SITUACIÓN DEFICIENCIAS DETERMINADAS

DEPARTAMENTO:	RETALHULEU	MUNICIPIO:	RETALHULEU
NOMBRE DEL ESTABLECIMIENTO:	INEB	DIRECCIÓN DEL ESTABLECIMIENTO:	CANTÓN CONCEPCIÓN OCOSITO
CÓDIGO DEL ESTABLECIMIENTO:	11-01-0146-45	FECHA:	18/06/2025

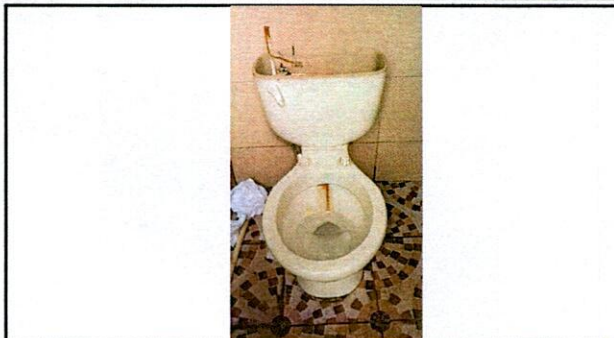
Foto 1.1: Se puede observar que los accesorios de los inodoros no sirven por lo que es necesario repararlos.

Foto 1.2: La tubería debe sustituirse ya que sufre deterioro por exposición al sol.

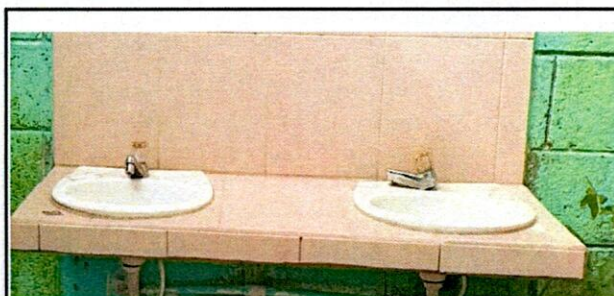
Foto 1.3: Los grifos están arruinados, deben sustituirse.

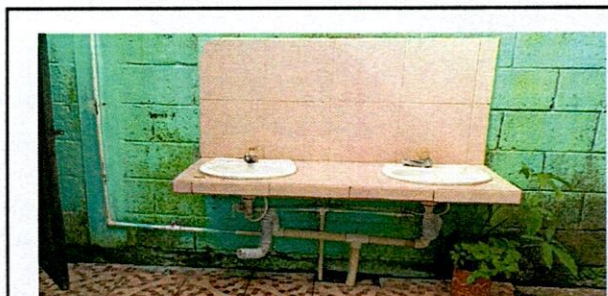
Foto 1.4: El azulejo debe repararse en el área de lavamanos.

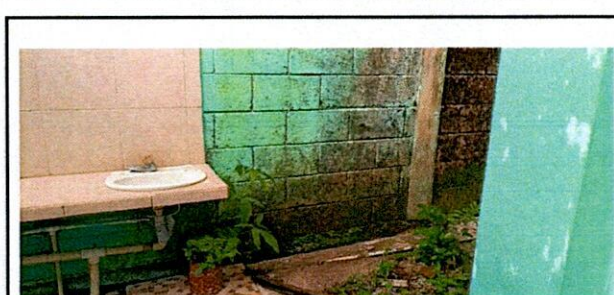
Foto 1.5: Se observa en este espacio no existe pila para uso de la escuela por lo tanto se suministrará una pila.

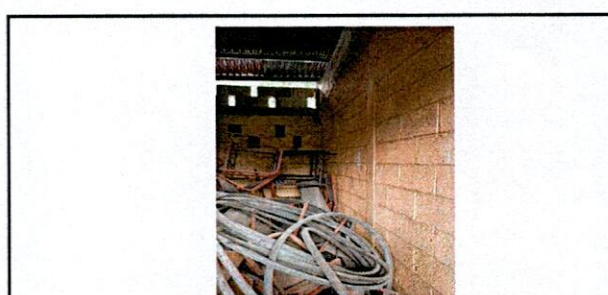
Foto 2.1: Se puede observar que el área de paredes necesita reparación.

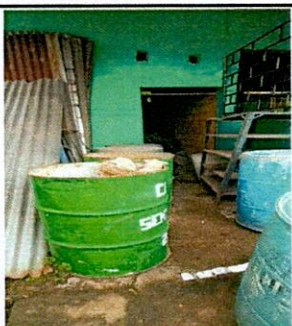
Foto 2.6: Se puede observar que la torta de cemento ya está deteriorada, por lo que se requiere la suministro de plancha de cemento.

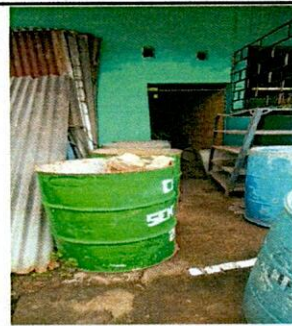
Foto 2.7: Se puede observar que en el área no existe piso cerámico, por lo que se requiere la suministro de piso cerámico.

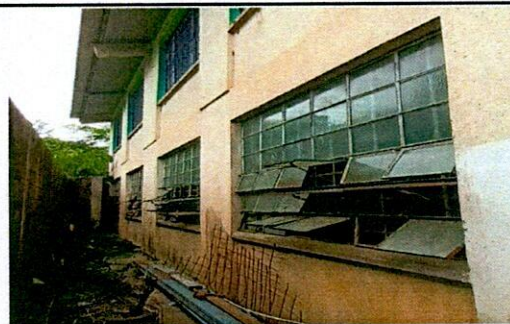
Foto 3.1: Se puede observar que los ventanales existentes ya están deteriorados, por lo que se requiere la colocación de balcones para seguridad.

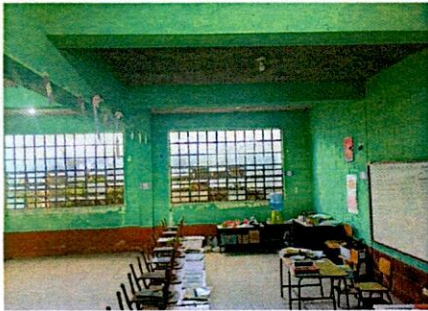
Foto 3.2: Se requiere sustituir las ventanas de metal por ventanas de PVC, por el riesgo que hay de vidrios quebrados y falsos.
